Referencia: **Contrato de obra No. 1164 de 2023** cuyo objeto es: **"CONTRATAR LA EJECUCIÓN DE LAS OBRAS PARA LA IMPLEMENTACIÓN DE LAS ACCIONES DE ACUPUNTURA URBANA EN LOS TERRITORIOS PRIORIZADOS POR LA SECRETARÍA DISTRITAL DEL HÁBITAT."**

Asunto: **RESPUESTA TRASLADO COMUNICADO 1-2024-2403 – OBSERVACIONES A LOS ESTUDIOS Y DISEÑOS**

PATIO BONITO:

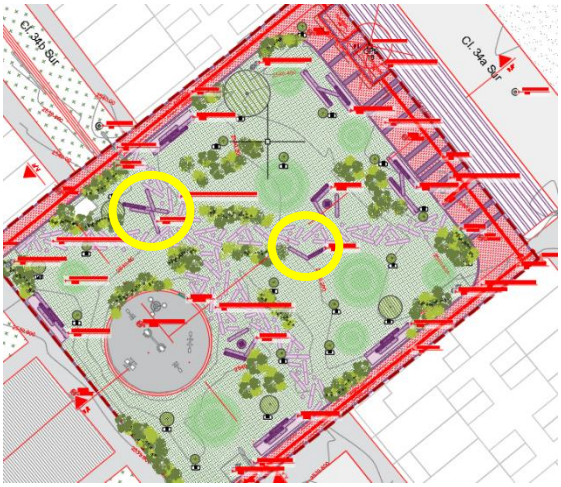
- En planos aparecen dos estancias de contemplación EC01 y en presupuesto dos EC02.
- Falta definir el juego a instalar.
- No se hace mención de lo necesario para el desagüe de la zona de juegos infantiles en piso de caucho
- De acuerdo con lo definido en mesa de trabajo se debe retirar ese acceso propuesto por detrás de la zona de juegos, ya que por árboles existentes no se puede ejecutar:

CAMELIA:

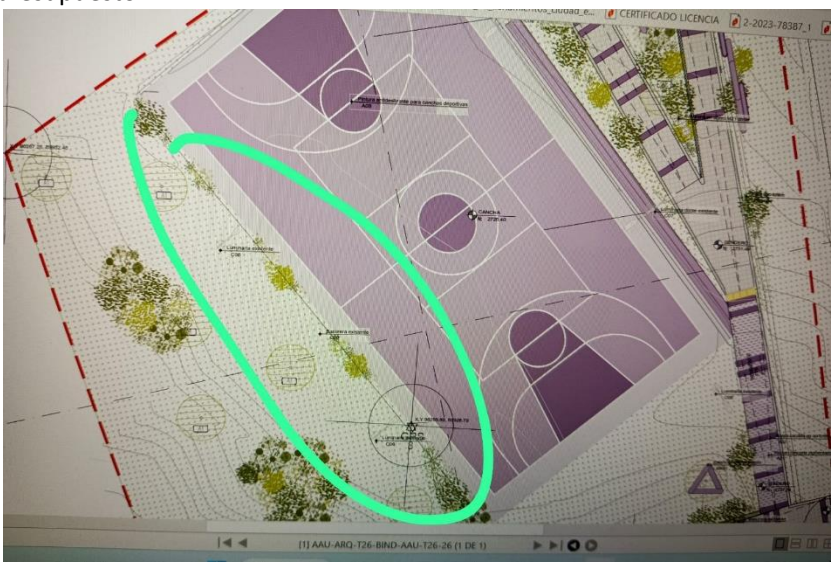
- En planos se cuenta con 4 estancias de contemplación EC01 y en presupuesto 4 EC02
- En planos aparecen 2 estancias de contemplación EC05 y en presupuesto 2 EC06
